INSTRUKCJA SERWISOWA

Wprowadzenie sodowych zaworów wydechu w silnikach ROTAX® typ 914 (wszystkie wersje)

ATA System: 72-00-00 Rozrząd

Wprowadzenie nowych zaworów wydechu w silnikach ROTAX® typ 914 (wszystkie wersje).

Rys. 1

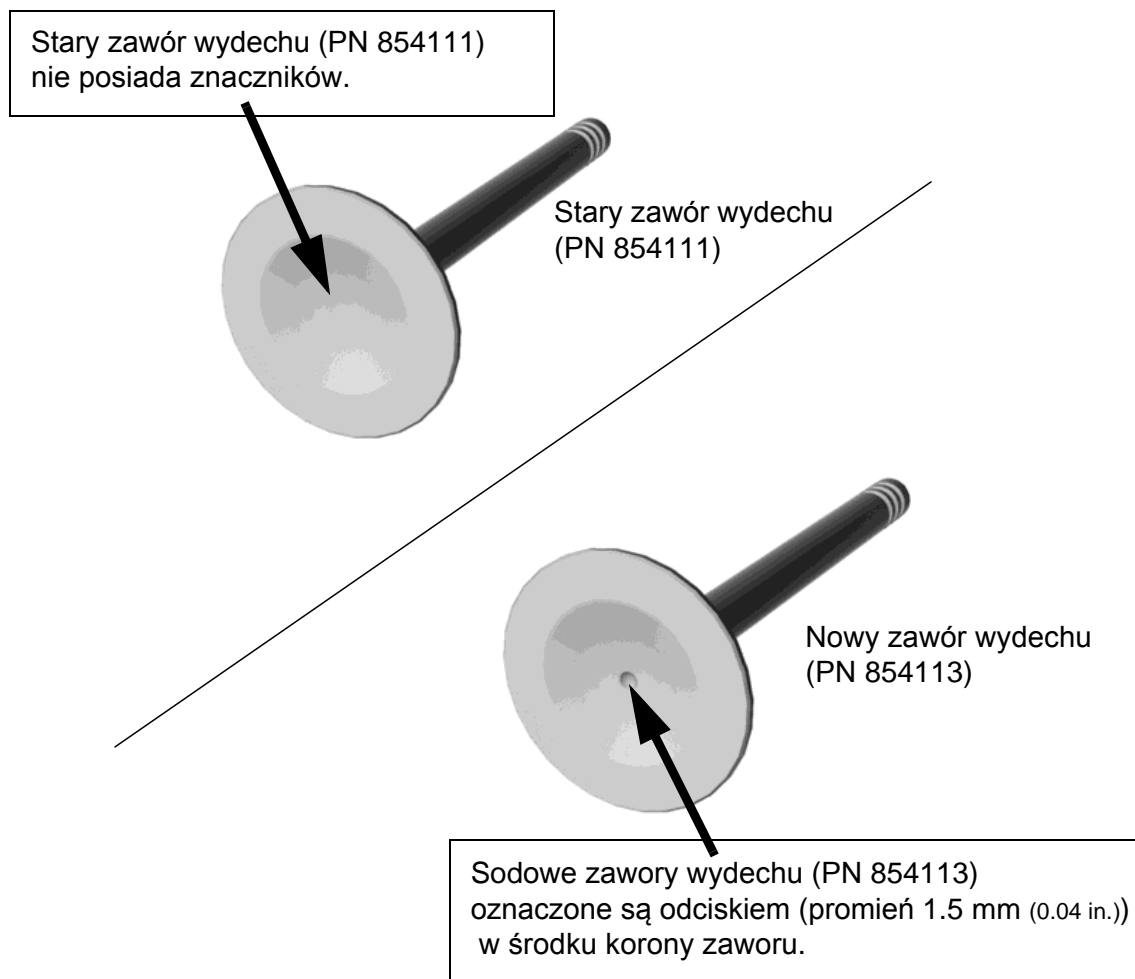
W trakcie ciągłego doskonalenia i standaryzacji w silnikach typ 914 wprowadzono nowe sodowe zawory wydechu. Nowe zawory wypełnione sodem (PN patrz sek. 2.3) będą posiadały większą odporność na zużycie, zwłaszcza w środowisku korozyjnym (np. 100% użytkowanie na paliwie AVGAS).

Nr rys.	Nowy Nr kat.	Ilość/silnik	Nazwa	Stary Nr kat.	Zastosowanie
1	854113	wg wym.	Zawór wydechu 32 mm	854111	Rozrząd

Procedury obsługowe oraz limity zużycia dla zaworów sodowych (PN 854113) są identyczne jak dla zaworów pełnych (PN 854111).

WSKAZÓWKA: Wyposażanie silnika w nowy typ zaworów (PN 854113) nie jest obowiązkowe. Zawory mogą być wymieniane pojedynczo i dozwolone jest użytkowanie zaworów starego oraz nowego typu na jednym silniku. Przy zabudowie nowego sodowego zaworu, należy ten fakt odnotować w książce silnika wraz z podaniem numeru cylindra.
